**Brenner-Nordzulauf für den Abschnitt Gemeinde Tuntenhausen – Gemeinde Kiefersfelden (Staatsgrenze Deutschland/Österreich)**

**Az: 24.1-8257-1-18**

**Gemeinde Oberaudorf**

**Stellungnahme im Raumordnungsverfahren**

Abbildung 1: Trassenvariante „West“

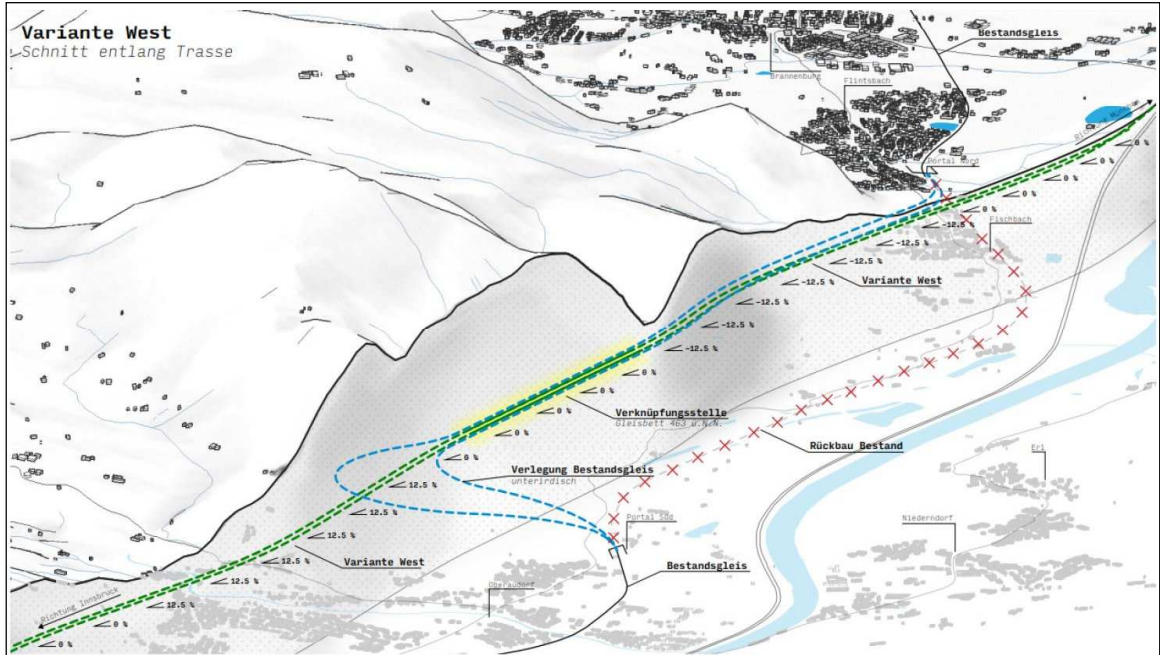
Bei der Variante „West“ (Abbildung 1) läuft die Bestandsstrecke von Nordwesten kommend hinter Flintsbach in ein „Tunnelportal Nord“ ein und biegt anschließend in Richtung Süden in den Berg ein. Die aus Richtung Norden entlang der Autobahn herangeführte Neubaustrecke schwenkt nach Süden und kann im weiteren Verlauf so abgesenkt werden, dass das östliche Gleis der Bestandsstrecke unterquert wird. Das östliche Gleis der Bestandsstrecke muss die Neubaustrecke überqueren, um in der Verknüpfungsstelle auf der Außenseite der Neubaustrecke zum Liegen zu kommen. Im Berg verlaufen dann die vier Gleise in paralleler Lage weiter bis zur Verknüpfungsstelle, an deren Beginn sie die gleiche Höhe erreichen. Hinter der ca. 1,5 km langen Verknüpfungsstelle schwenken die Bestandsstreckengleise in Richtung Osten, wobei das westliche Bestandsgleis die Neubaustrecke im Berg überquert. Die Bestandsgleise kommen am „Tunnelportal Süd“, das nördlich von Niederaudorf angeordnet werden kann, im Bereich der dortigen Bestandsstrecke an die Oberfläche.

Die vorgeschlagene Trassenvariante erfüllt die oben unter II. aufgeführten Anforderungen, die die Vorhabenträgerin an die Mindeststradien der Neubaustrecke (2.850 m) und ihre maximale Steigung (12,5 ‰) stellt. Der Mindestradius der Bestandsstrecke würde nach ihrer Verlegung ebenso wie bisher 600 m betragen. Hierzu und zur näheren Beschreibung der Trassenvariante verweisen wir auf die Planunterlagen in Anlage 2.

Abbildung 2: Trassenvariante „Ost“

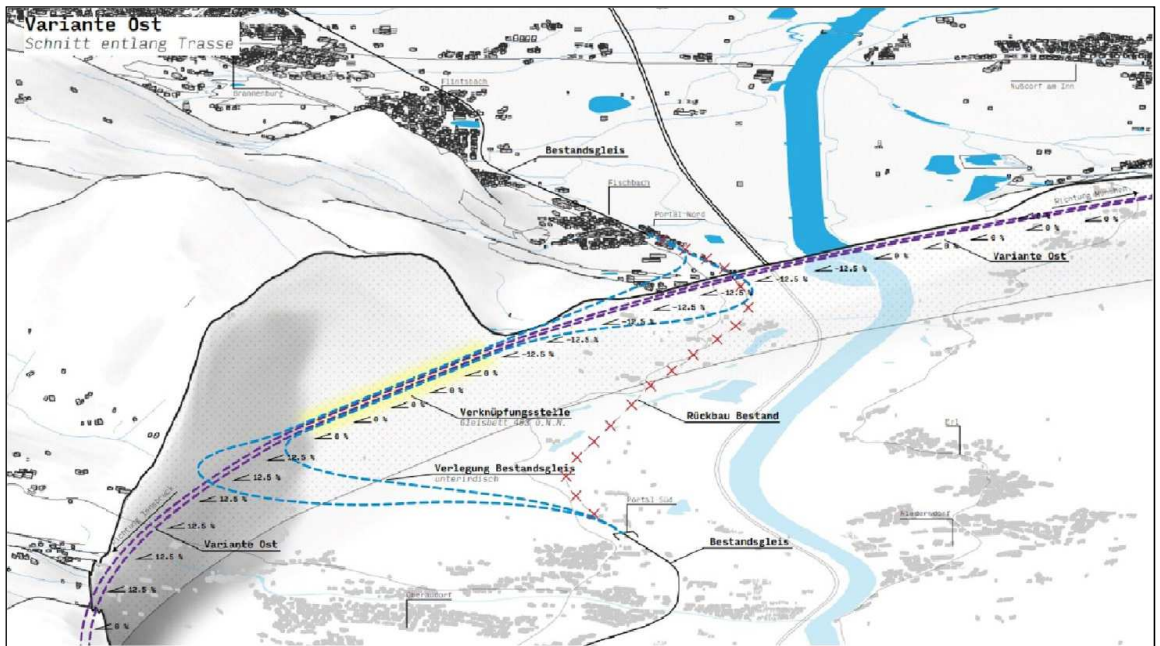
Bei der Variante „Ost“ (Abbildung 2) unterquert die Neubaustrecke von Norden kommend den Inn nördlich der Vogelinsel in einem bergmännischen Tunnel und steigt dann bis in Höhe der Verknüpfungsstelle im Berg auf. Die Bestandsgleise werden kurz hinter Fischbach in das „Tunnelportal Nord“ geführt. Das westliche Bestandsgleis biegt sodann in Richtung Süden in den Berg ein und umfährt den dortigen Steinbruch auf der Westseite. Das östliche Bestandsgleis wird zunächst auf der alten Höhe weitergeführt, schwenkt dann südlich von Laar in den Berg ein und wird dann als eingleisiger Tunnel bis zur Verknüpfungsstelle weitergeführt. Hinter der ca. 1,5 km langen Verknüpfungsstelle schwenken die Bestandsstreckengleise auch bei dieser Variante in Richtung Osten, wobei das westliche Bestandsgleis die Neubaustrecke im Berg überquert. Die Bestandsgleise kommen am „Tunnelportal Süd“, das nördlich von Niederaudorf angeordnet werden kann, im Bereich der dortigen Bestandsstrecke an die Oberfläche.

Aus den oben unter IV. genannten Gründen kann von den genannten Untervarianten „West“ und „Ost“ nur die „Variante Ost“ (Abbildung 2) mit weiterem Verlauf unter dem Inn und folgender Vertunnelung als raumverträglich angesehen werden.
